Zienswijzennota

Energie landgoed Wells Meer

Gemeente Bergen

Datum: 28 januari 2021

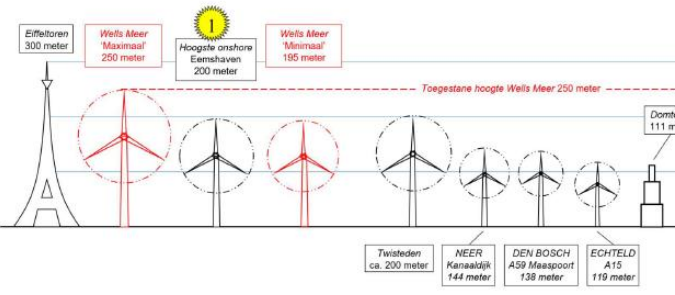
<p>14.a.1</p>	<p>Het ontwerp bestemmingsplan biedt ruimte aan 4 windmolens met een maximale tiphoogte van 250 meter. Deze extreme hoogte is volgens indiener niet wenselijk en niet onderbouwd:</p> <p>De hoogte van 250 meter is pas in de laatste stap van de lopende procedure toegevoegd. In de laatste MER Energielandgoed Wellsmeer (hierna MER2) komt deze extreme hoogte voor het eerst in beeld.</p> <p>Voor de ambitie van het behalen van minimaal 0,87 PJ zijn windmolens met een vermogen van 8 MW ook niet nodig, wat ook uit de MER blijkt.</p> <p>Het is ontegenzeggelijk dat de negatieve effecten van windmolens toenemen met de omvang. Het is onduidelijk waarom dan toch is gekozen voor een maximum van 250 meter. In de MKBA wordt hier niet op ingegaan. De publicatiedatum van het rapport ligt dan ook ruim voor MER2.</p> <p>Dat pas laat in de lopende planvorming de stap is gezet naar de extreme omvang van de molens, is ook terug te zien in de onderliggende documenten. Sommige rapportages, zoals het Masterplan en de MKBA van Decisio, houden nog geen rekening met 250 meter tiphoogte. In andere rapportages, zoals het Akoestiek Onderzoek van Pondera en de Natuurtoets van Bureau Waardenburg, ontbreekt de informatie en ervaring voor een goede effectbeoordeling. Bureau Waardenburg geeft bijvoorbeeld aan dat: ‘...het rotoroppervlak van de windturbines die voorzien zijn voor Energielandgoed Wells Meer tot ruim tweemaal groter is dan de grootste turbines waarvan in Nederland en België tot nu toe resultaten van slachtofferonderzoek beschikbaar zijn.’ Het bureau baseert het oordeel vervolgens op expert judgement. Gezien de grote stap naar een onbekend ervaringsgebied van extreme molens, mag je een grondige onderbouwing verwachten. Pondera kan zich in de akoestische berekenin-</p>	<p>Uit het MER blijkt dat op basis van de onderzoeksmodellen de windturbines met de grootste afmetingen en geplaatst in het midden van het Energielandgoed de meeste overlast veroorzaken ten aanzien van geluid en slagschaduw. Het verschil met de andere onderzoeksmodellen is echter gering. Daarnaast kan worden voldaan aan de wettelijke normen en zijn de effecten op ecologie (zij het gering) minder dan in de andere onderzoeksmodellen. Om deze reden is in het VKM gekozen voor grote windturbines in het midden van het Energielandgoed. De afmetingen van de windturbines in het VKM sluiten aan bij de afmetingen van het onderzoeksmodel ‘innovatief’, alleen de ashoogte is met 5 meter verhoogd.</p> <p>Wat betreft het gebruik van beschikbare data in de onderzoeken, is uitgegaan van een voor dat aspect relevante windturbine om de worst-case effecten van het voornemen inzichtelijk te krijgen. Ten aanzien van geluid is gebruik gemaakt van een turbine met het hoogste bronvermogen binnen nu bekende gegevens. Hiertoe behoren ook (al dan niet modelmatige) gegevens van de nu op de markt beschikbare windturbines die qua afmetingen bovenin in de vergunde bandbreedte behoren. Dit zijn niet per sé de luidste windturbines.</p> <p>Bureau Waardenburg heeft de analyse ten aanzien van aanvaringslactoffers niet alleen gebaseerd op bekende gegevens, maar gaat hierbij ook uit van vlieggedrag en vlieghoogtes van relevante soorten. Op basis hiervan kan een eerste analyse worden gemaakt ten aanzien van aanvaringslactoffers. indien er sprake is van relevantie (binding met het plangebied van windturbines en soorten die op relevantie hoogte vliegen) wordt gebruik gemaakt van de huidige kennis ten aanzien van aanvaringsgevoeligheid. Indien dit niet beschikbaar is, kunnen negatieve effecten niet worden uitgesloten en worden aanva-</p>	<p>De zienswijze leidt niet tot aanpassing van het bestemmingsplan of de omgevingsvergunningen.</p>

gen niet baseren op bekende gegevens van turbines van 8 MW en een rotordiameter 170 meter. De gebruikte ervaringsgrens daar is 5 MW met een rotordiameter van 142 meter.

De zienswijze leidt niet tot aanpassing van het bestemmingsplan of de omgevingsvergunningen.

14.a.3

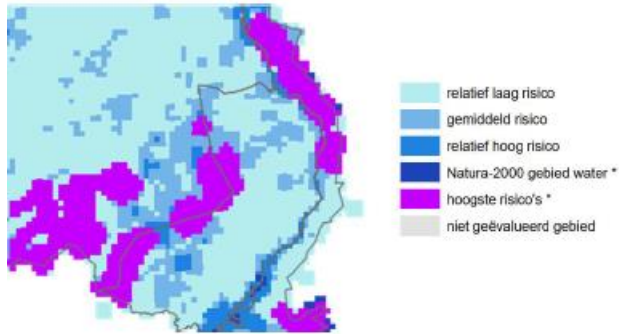
In de planvorming zijn tot op heden verschillende standpunten ingenomen t.a.v. de omvang van de molens:

- In de eerste MER uit 2018 (MER1) wordt beschreven dat de molens een maximale tiphoogte hebben van 170 meter en een vermogen van 3 MW. Grotere molens zijn niet
